Nasz znak: ZS-319/2021

## INFORMACJA

postępowania: **„Budowa hali przyjęć i czasowego magazynowania odpadów, przebudowa i modernizacja istniejącej hali przyjęcia odpadów oraz hali instalacji sortowania odpadów.”** /opublikowanego w Biuletynie Zamówień Publicznych Nr 2021/BZP 00200360/01 w dniu 04.10.2021 r., nr sprawy: ZS-273/2021/.

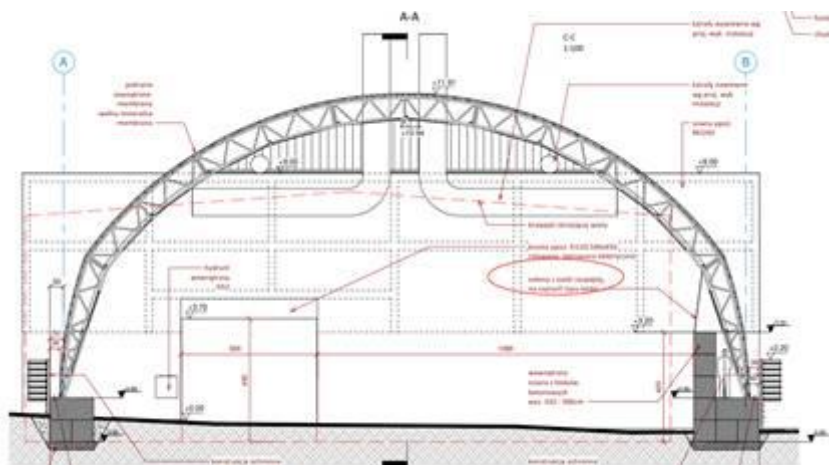
Pytanie 4.

Prosimy o podanie parametrów technicznych osłony z siatki rozpiętej na szynach typu Keder.

**Odpowiedź: Przedmiotowa siatka to siatka polimerowa o gramaturze  $\geq 290 \text{ g/m}^2$  np. marki Mehler lub równoważna.**

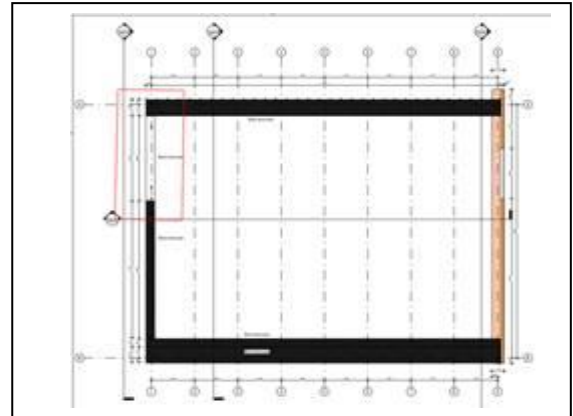
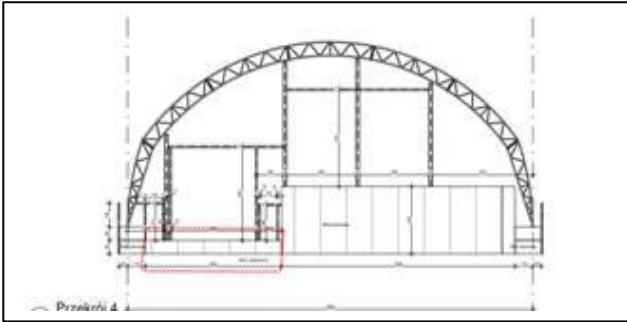
Pytanie 8.

Wykonawca zwraca się z prośbą o wyjaśnienie rozbieżności pomiędzy rys. KW-02 i KW-04. Zgodnie z przekrojem w osi A na odcinku 9,55m należy wykonać ścianę z bloków o wysokości 80cm, natomiast zgodnie z rys. KW-02 w tym miejscu znajduje się wjazd. W związku z powyższym proszę o wyjaśnienie czy w tym miejscu należy przewidzieć montaż bloków pod poziomem terenu?

**Odpowiedź:** Pierwsza warstwa bloczków w ścianie szczytowej znajduje się 80 cm poniżej poziomu hali, wjazd jest nad tą warstwą- widać to po poziomach i rzędnych na przekrojach.

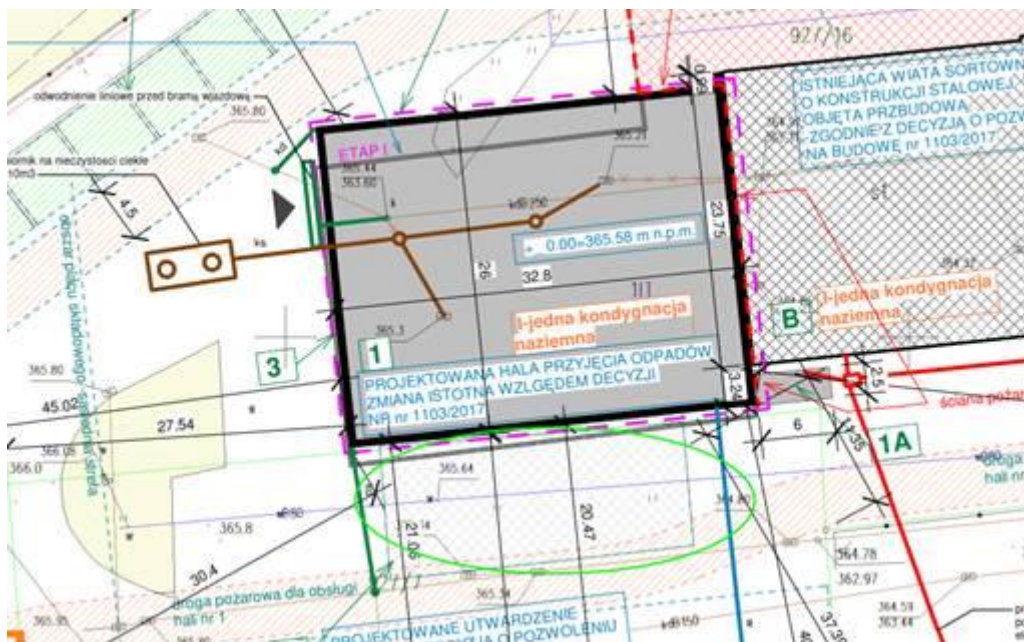
Pytanie 9.

Wykonawca zwraca się z wnioskiem o wyjaśnienie, czy w zakres prac do wykonania wchodzi utwardzenie terenu (oznaczone na rysunku poniżej kolorem zielonym)? Jeżeli tak, proszę o uzupełnienie dokumentacji projektowej w układ warstw (przekroje, opis itp.?)

**Odpowiedź:** Zakres prac obejmuje przebudowę terenu oznaczonego kolorem zielonym zgodnie z dokumentacją w Zał. 4.1.SWZ – zm. 29.10.2021 .
